Presentazione di osservazioni relative alla procedura di:
Valutazione Ambientale Strategica (VAS) – art. 14 co 3 D.Lgs. 152/2006 e s.m.i.
Valutazione di Impatto Ambientale (VIA) – art. 24 co 3 D.Lgs. 152/2006 e s.m.i.

ID: Codice procedura (ID_VIP/ID_MATTM): 12691

“Progetto di un impianto eolico denominato “Pitigliano” ubicato nei comuni di Pitigliano (GR) e Sorano (GR) costituito da 20 (venti) aerogeneratori di potenza nominale di 7,0 MW per un totale di 140,0 MW con relative opere connesse ed infrastrutture indispensabili”

Immagine 1. Vincoli ex art. 136 del CBC dal PIT della Regione Toscana e zona approssimativa dove è progettato l'impianto industriale.

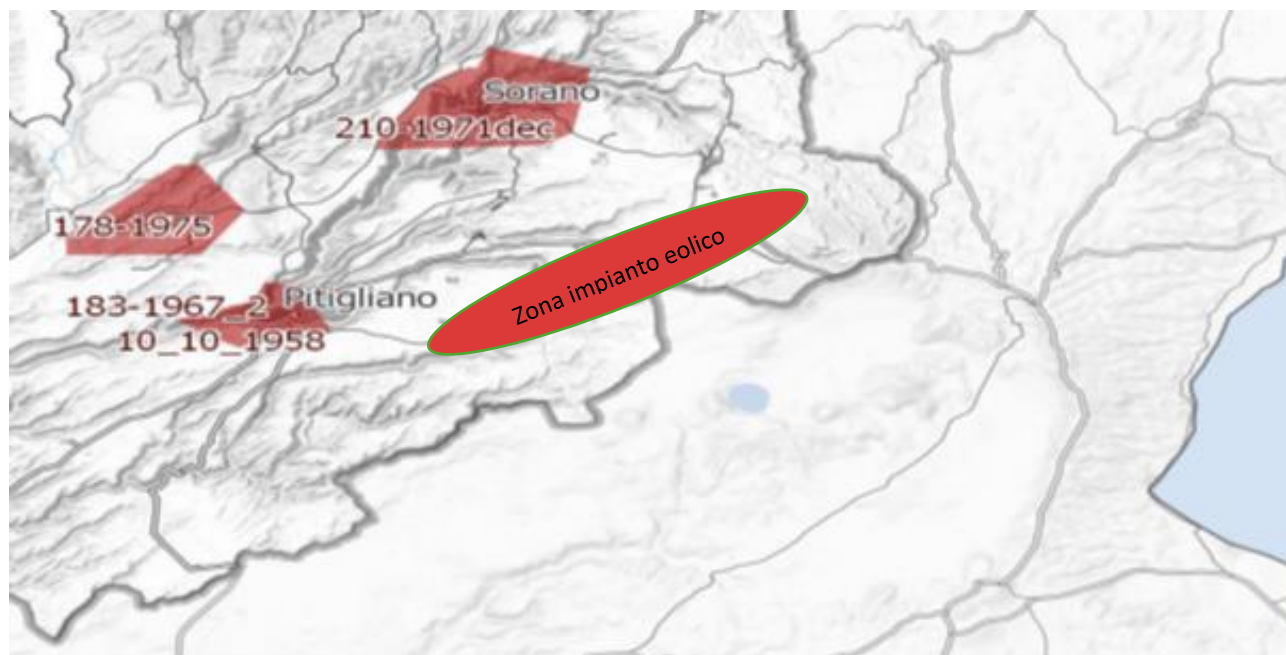
Al contrario si evidenzia che l'impianto eolico industriale citato non solo ricadrebbe con tutti e 20 gli aerogeneratori all'interno delle fasce di rispetto di 3 km di due vincoli paesaggistici di notevole interesse pubblico esistenti nella Regione Lazio e con una parte di essi nel vincolo paesaggistico del Centro abitato di Sorano (GR) quindi in aree non idonee all'installazione di impianti di energia rinnovabile. Addirittura, alcuni aerogeneratori sarebbero ubicati a poche centinaia di metri dai perimetri dei due vincoli paesaggistici laziali ex art 136 del CBC.

Inoltre, come sostiene la Proponente parte dell'impianto si verrebbe a trovare a 3,5 km dal centro abitato di Sorano. Infatti, tre degli aerogeneratori WTG 08, 09, 10 sono addirittura all'interno delle fasce di rispetto dei 3 km del suo vincolo paesaggistico di notevole interesse pubblico ex art 136 del CBC. Si evidenzia che così si crea

un'ulteriore incompatibilità con la tutela del Paesaggio.

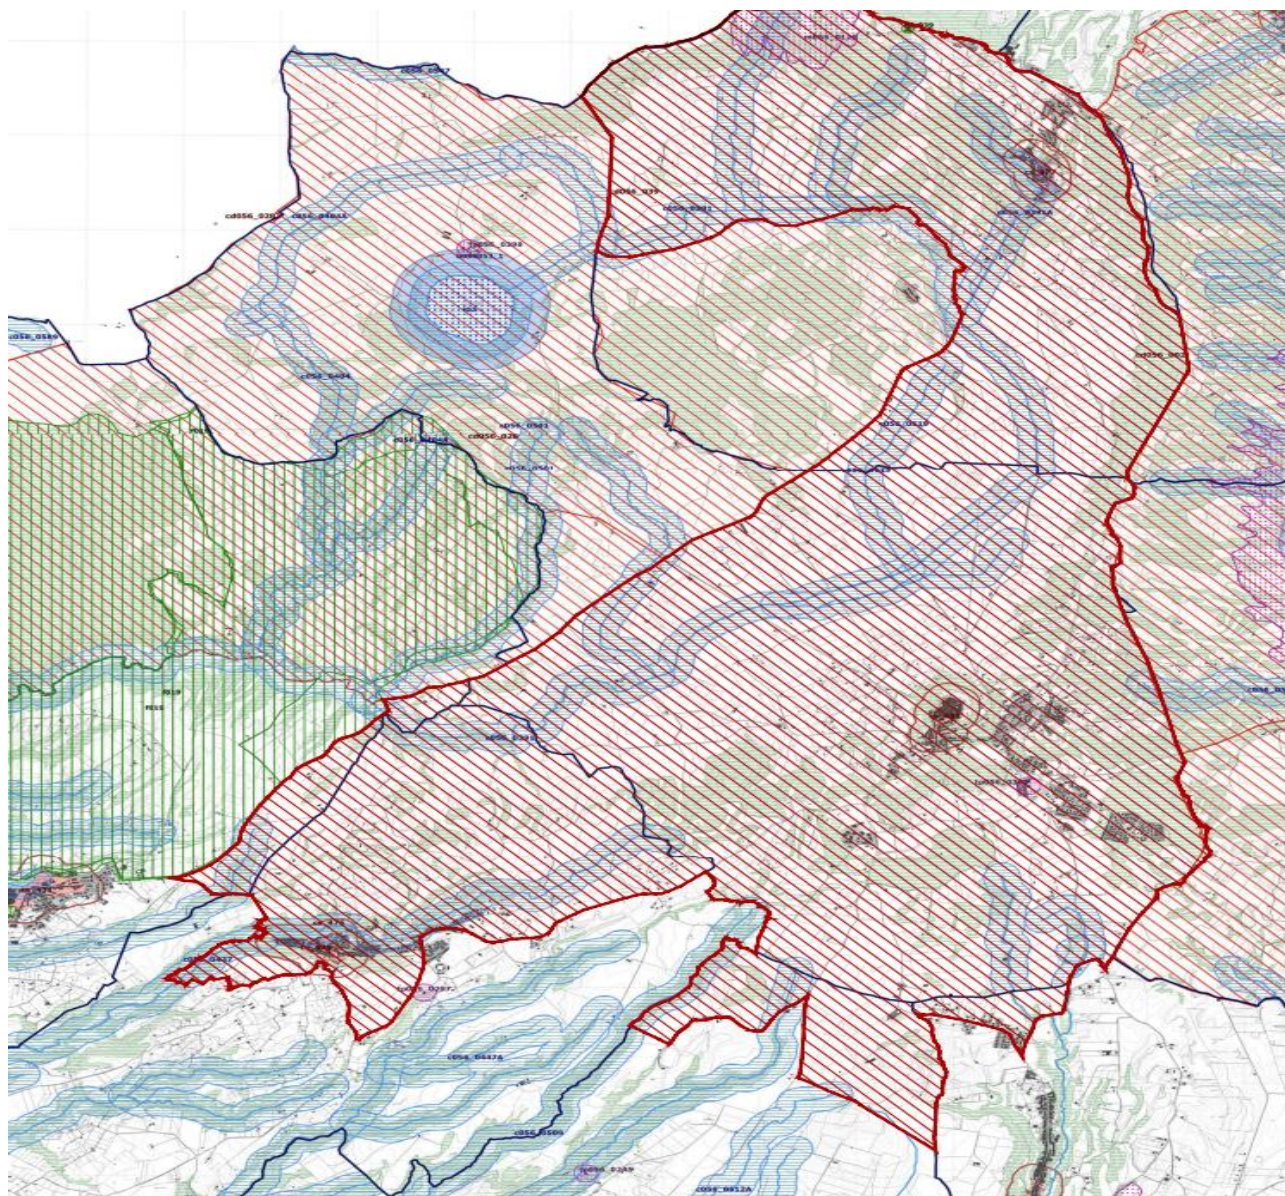
Come è illustrato nell'immagine si ribadisce che l'impianto industriale "Pitigliano" ricade completamente all'interno delle fasce di rispetto dei due vincoli di notevole

interesse pubblico e lambisce quelle di un terzo vincolo e quindi come affermato dal Consiglio di Stato nelle sentenze citate, l'impianto è insediato in area non idonea ai sensi dell'art. 20 comma 8 lettera c quater del D.Lgs. n. 199/2021 e ss.mm.ii al contrario di quanto sostiene la proponente.

Si ricorda inoltre che il Vincolo dell'Orlo della Caldera di Latera ha unito insieme i due vincoli enunciati e già esistenti della Conca del Lago di Bolsena (D.M. 24.10.1960 e D.M. 22.05.1985) e la Conca del lago di Mezzano e territorio circostante (DM 22.05.1976 "Conca del Lago di Mezzano e territorio circostante" e DM 22.05.1984 "Selva del Lamone") testimoniando, se ce ne fosse stato ancora bisogno, il notevole pregio paesaggistico di tutta l'area. Pregio paesaggistico arricchito dal valore naturalistico della confinante Riserva Naturale regionale "Selva del Lamone" con la sua Area Contigua e i vari siti Natura 2000 e le due aree di importanza internazionale per gli uccelli, IBA 099 Lago di Bolsena e la 012 Selva del Lamone. Inoltre, si segnala anche l'impatto sulle tradizioni agroalimentari con la zona DOC vino bianco di Pitigliano, del Pecorino Toscano DOP, dell'olio extravergine di oliva DOP Canino, la Lenticchia di Onano, il vino "Aleatico" e il fagiolo del Purgatorio di Gradoli e altri pregiati prodotti tipici locali del Biodistretto del Lago di Bolsena che comprende anche i Comuni laziali interessati dall'impianto industriale.

Immagine 3. Cumulo di una parte di impianti eolici, fotovoltaici e geotermici industriali in progettazione ed esistenti intorno all’eolico industriale “Pitigliano”.

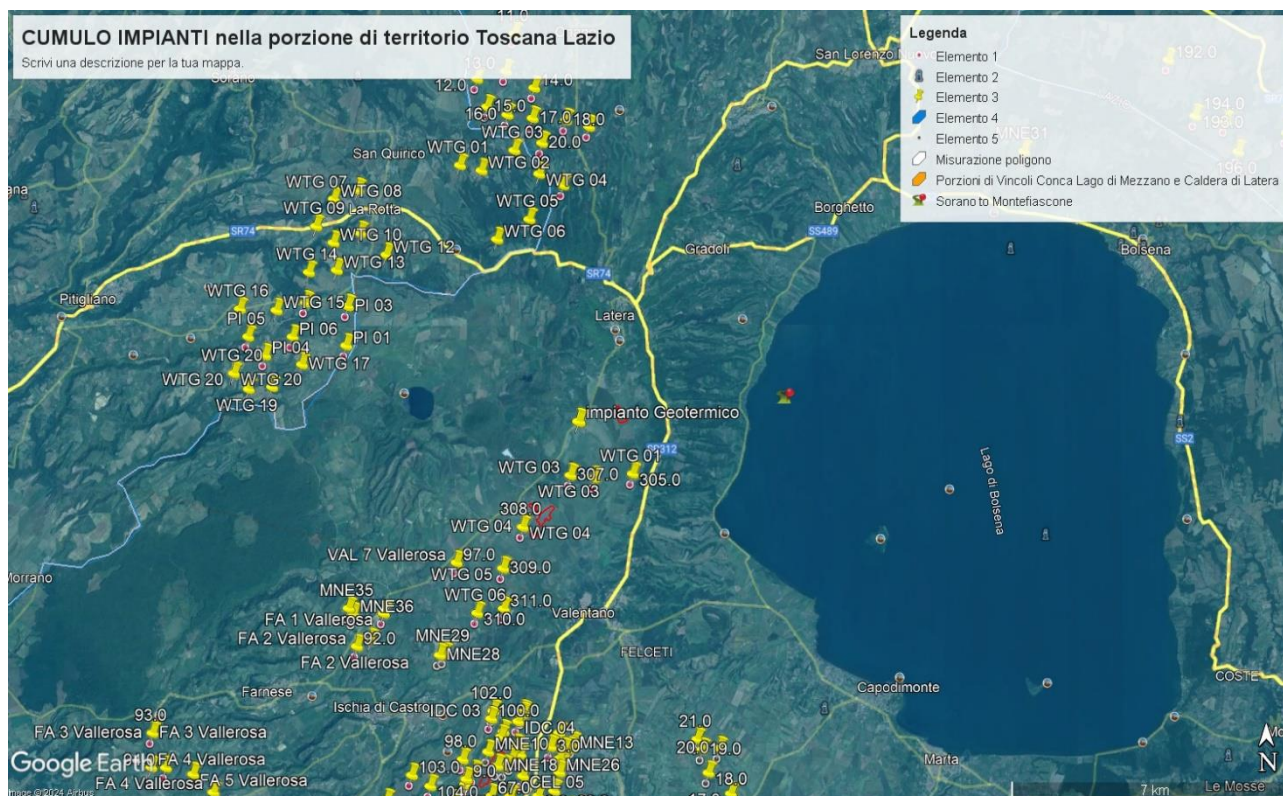
Tornando alle Linee guida nazionali, l’allegato IV dedica il paragrafo 3 agli impatti visivi e quelli sui Beni Culturali, Paesaggistici, Naturalistici e Culturali, dove viene detto che la valutazione dell’impatto visivo dovrà essere effettuata tenendo conto “**degli elementi caratterizzanti e qualificanti il paesaggio, effettuata alle diverse scale di studio (vasta, intermedia e di dettaglio...**”. Le analisi debbono non solo definire l’area di visibilità dell’impianto eolico industriale, **ma anche il modo in cui l’impianto viene percepito all’interno del bacino visivo**. Le analisi visive debbono inoltre tener in opportuna considerazione **gli effetti cumulativi derivanti dalla compresenza di più impianti**”. Nella Relazione Paesaggistica e nello Studio di Impatto Ambientale prodotte dalla proponente come già evidenziato è stato ignorato il vincolo paesaggistico di notevole interesse pubblico ex articolo 136 del Codice dei

Beni Culturali “*Ambito paesaggistico, geologico e geomorfologico dell’orlo della caldera di Latera ...*” Non vengono nemmeno citati gli impianti eolici in progetto al MASE, il “Rempillo” (6 aerogeneratori) e un altro in verifica amministrativa di 14 aerogeneratori e 72, 6 MW. Ad oggi nei territori di Pitigliano, Sorano e in quello limitrofo potenzialmente potrebbero essere insediati 40 aerogeneratori alti 200 metri e larghi 170. Ma la proponente non cita neanche altri impianti che creerebbero il cumulo e quindi maggiore impatto. Infatti, sul territorio della “Città del Tufo” (Sorano e Pitigliano) impatterebbero anche l’impianto eolico “Montarzo” di Onano con 13 aerogeneratori con le dimensioni ricordate, l’altro eolico industriale nel territorio di Valentano con sette aerogeneratori (stesse dimensioni), gli impianti di Farnese con un minieolico di 3 Torri alte 60 metri già installate in località Poggio del Crognolo e l’impianto eolico industriale “Vallerosa” (7 aerogeneratori alti 200 metri e larghi 158 metri) in procedura VIA presso la Regione Lazio. Inoltre, altri impianti del minieolico già presenti a Valentano, Cellere e Piansano e due progetti eolici industriali con le stesse dimensioni (200 m x 170 m) nel Comune di Ischia di Castro. La valutazione del cumulo non prende neanche in considerazione gli impianti industriali di fotovoltaico e agrivoltaico in progetto a Farnese, Valentano, Ischia di Castro, Cellere. L’impianto geotermico in procedura Via al MASE, progettato nella Caldera di Latera. Quindi è stata effettuata una valutazione del potenziale impatto cumulativo non veritiera a dispetto di quanto affermato dalla proponente che sostiene di aver preso in considerazione uno spazio di 10 km intorno al suo impianto per gli impatti che si creerebbero.

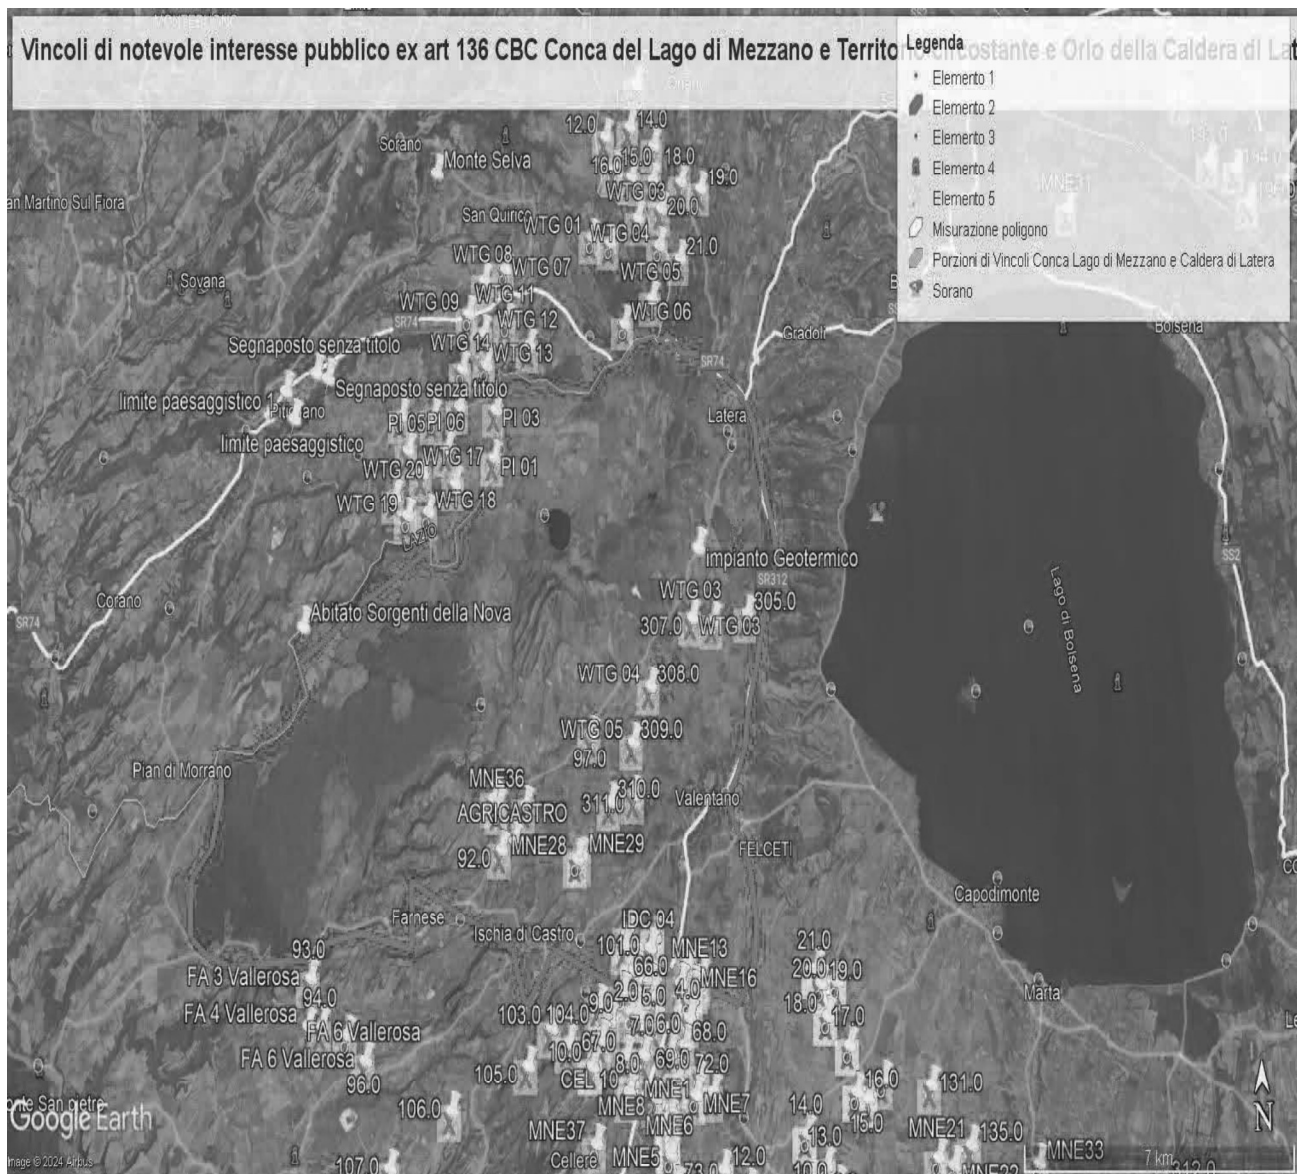
ma nelle sue immediate vicinanze (a soli 100 metri i primi due aerogeneratori) oltre ad impattare sul territorio e sulle economie di cinque Comuni del Lazio (Farnese, Onano, Latera, Valentano, Grotte di Castro e Gradoli) si trova nelle fasce di rispetto dei Beni di notevole interesse pubblico come si è evidenziate nelle Osservazioni precedenti e crea degli impatti negativi anche sui beni naturalistici come verrà dettagliato nell'Osservazione relativa alla Vinca. Inoltre, andrebbe a sommarsi al già enorme cumulo di impianti eolici e fotovoltaici e geotermici che creano una elevata criticità ambientale nella provincia di Viterbo e interferiscono anche con il territorio toscano come si può vedere dalle varie immagini dell'Allegato n. 1.

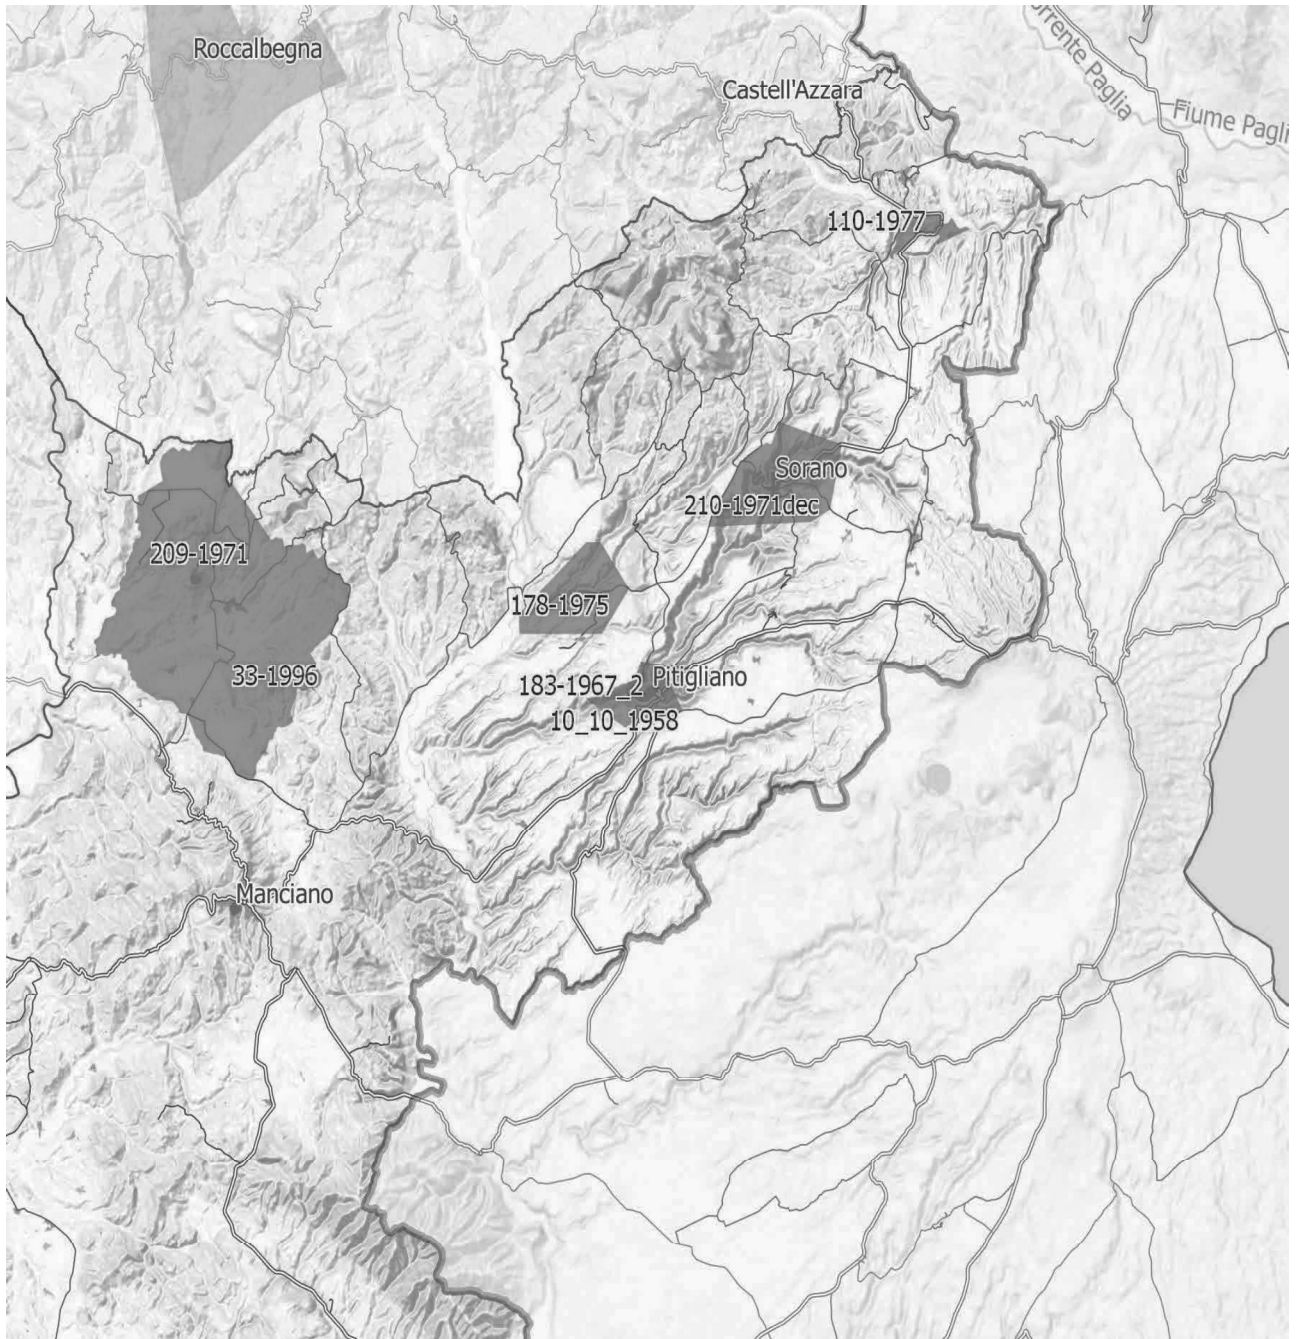
IMMAGINE n. 4 Si evidenzia che i tre aerogeneratori WTG 07, WTG 08 e WTG 09 impattano con il vincolo paesaggistico di notevole interesse pubblico del Centro Storico di Sorano. Il WTG 07 si troverebbe a 2828 m, WTG 08 2504 e WTG 09 2990. Il cavidotto dell'impianto invece impatta in buona parte del Vincolo paesaggistico ex art. 136 del CBC del Centro Storico di Pitigliano.

IMMAGINE n. 7 Mappa della intervisibilità degli impianti eolici elaborata dall'Associazione nazionale Amici della Terra. La mappa non è aggiornata comunque rende molto bene dell'enorme impatto visivo creato dal cumulo degli impianti.

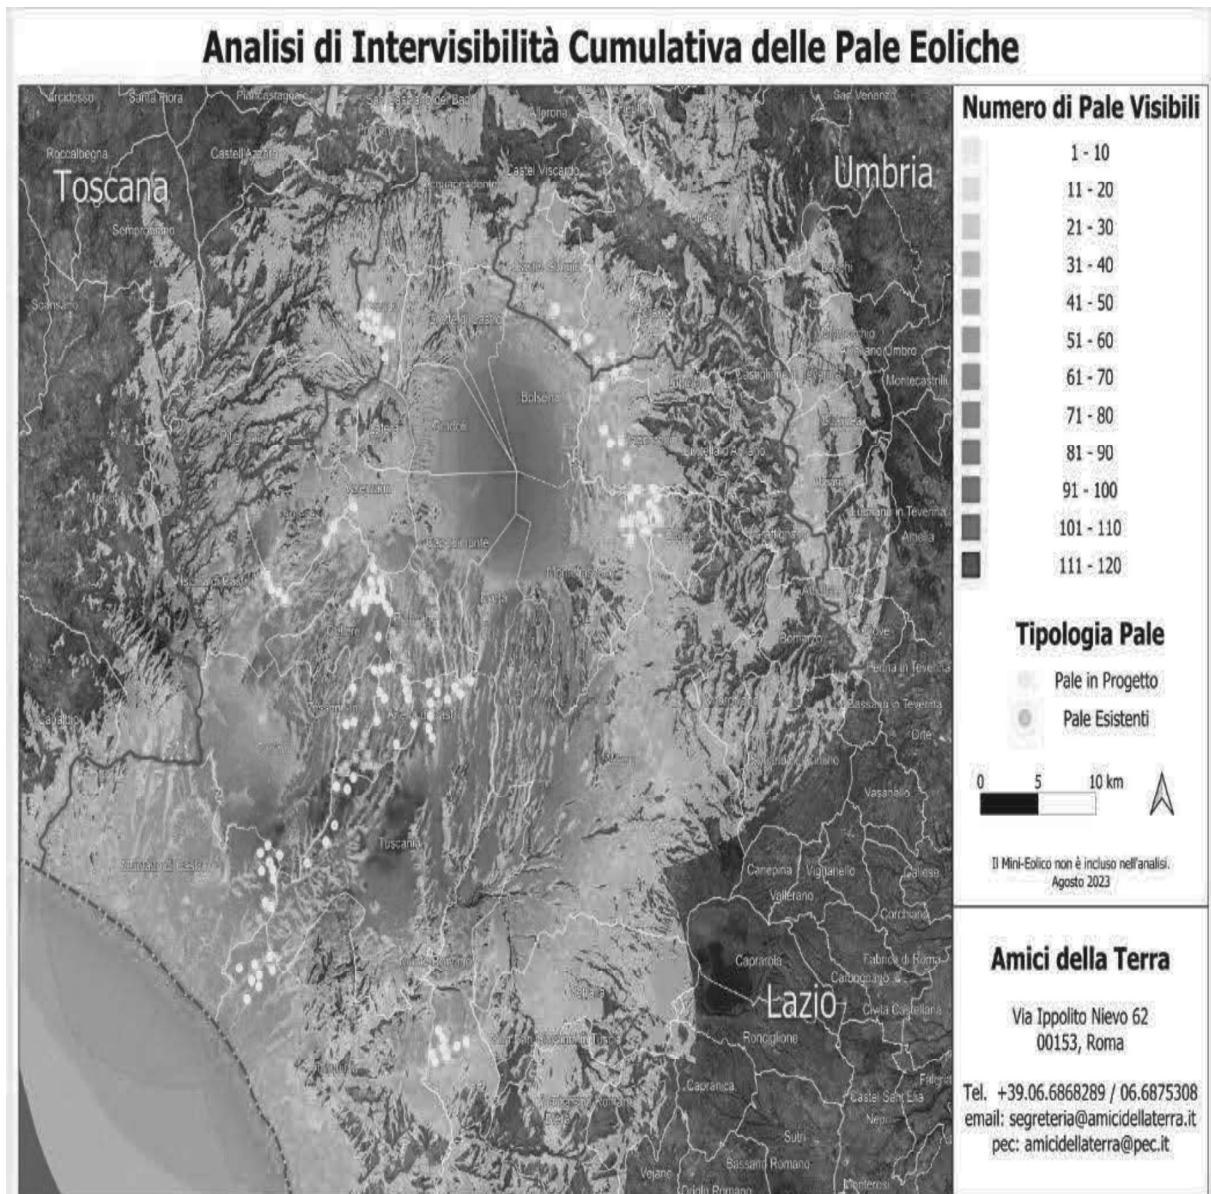
Riguardo al cumulo degli impianti FER, le mappe prodotte dalla proponente riguardano, come già evidenziato, soltanto una parte molto piccola degli impianti FER dell'area intermedia e vasta e in particolare di quelli eolici che contribuiscono a creare un notevole cumulo e la saturazione del territorio tosco laziale. Riguardo al cumulo dei soli impianti eolici si riporta la mappa dell'intervisibilità degli impianti eolici elaborata dall'Associazione nazionale “Amici della Terra”.

Se agli impianti eolici rappresentati qui sopra che non comprendono sia l'impianto eolico Pitigliano e le altre 14 pale del progetto eolico in verifica amministrativa sempre nel territorio di Pitigliano si aggiungono i migliaia di ettari (7000 fin'ora) di territorio occupato dagli impianti fotovoltaici e agrivoltaici e dalle altre tipologie appare chiaro il numero spropositato degli impianti FER nella bassa toscana e nella Tuscia.
